Mission régionale d'autorité environnementale
OCCITANIE

**Avis sur la création d'un parc photovoltaïque au sol
au lieu-dit : « *Palanca* » sur la commune de Sarriac-Bigorre
(Hautes-Pyrénées)**

N°Saisine : 22 004/A P

Avis émis le 24 septembre
2026

Figure 3 : localisation des zones humides selon le critère « végétation » au sein de la ZIP– extrait de l'EI p74

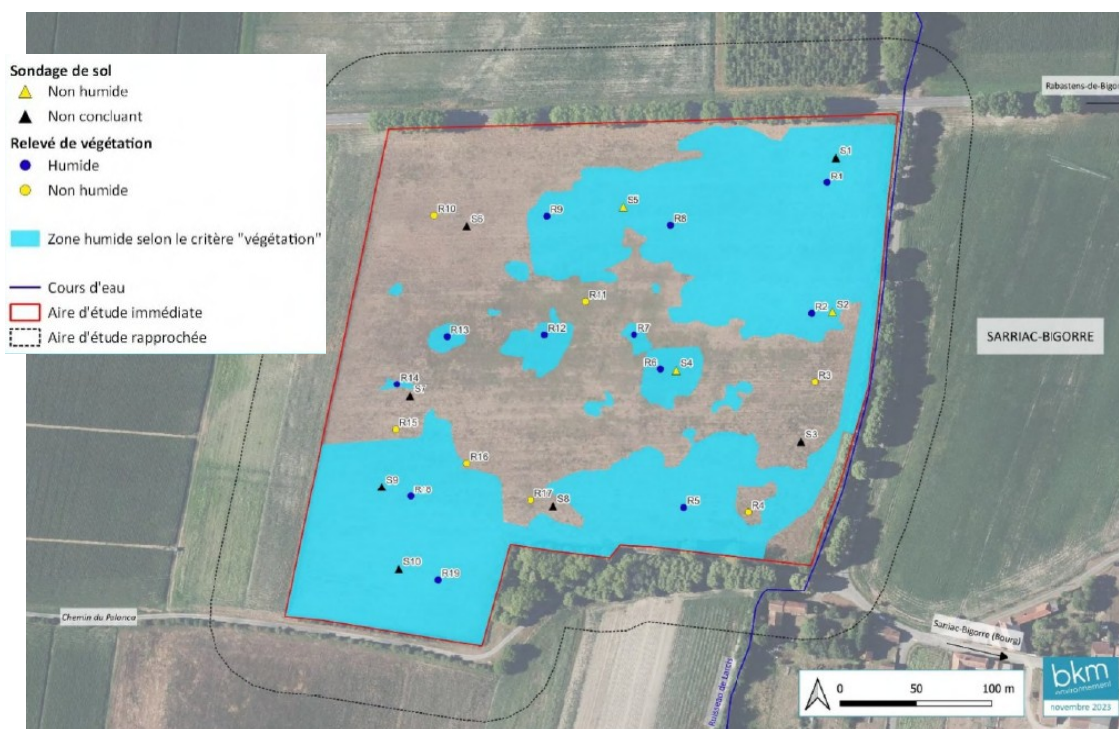
La MRAe considère que la détermination des zones humides doit être reprise compte tenu des résultats des inventaires sur le reste de la parcelle (habitat *pro parte*). Des sondages pédologiques complémentaires doivent être réalisés afin de délimiter avec précision les zones humides conformément à l'arrêté de 24 juin 2008 qui définit les modalités de délimitation des zones humides en application des articles L. 214-7-1 et R. 211-108 du code de l'environnement⁴.

L'étude d'impact doit également déterminer les modalités d'alimentation des zones humides afin de pouvoir évaluer les impacts directs et indirects du projet sur ces dernières.

La MRAe considère que les travaux préparatoires d'enfouissement des câbles, tranchées, roulage des engins sont de nature à altérer les habitats naturels caractéristiques des zones humides. Le niveau des impacts bruts doit être revu, notamment en intégrant les impacts du projet sur toutes les zones humides floristiques comme pédologiques.

Au regard de la caractérisation complète des zones humides et de leur aire d'alimentation en eau, un évitement total de ces zones sera nécessaire.

La MRAe recommande de réaliser des sondages pédologiques complémentaires afin de délimiter avec précision les zones humides conformément à l'arrêté de 24 juin 2008 qui définit les modalités de délimitation des zones humides en application des articles L. 214-7-1 et R. 211-108 du code de l'environnement.

La MRAe recommande de documenter et préciser les modalités d'alimentation des zones humides.

La MRAe recommande en outre de revoir les impacts des travaux préalables susceptibles d'altérer voire détruire pour partie les zones humides.

Afin de parvenir à des impacts résiduels faibles, la MRAe recommande d'éviter la totalité des zones humides qui seront identifiées par les critères floristique et pédologique.
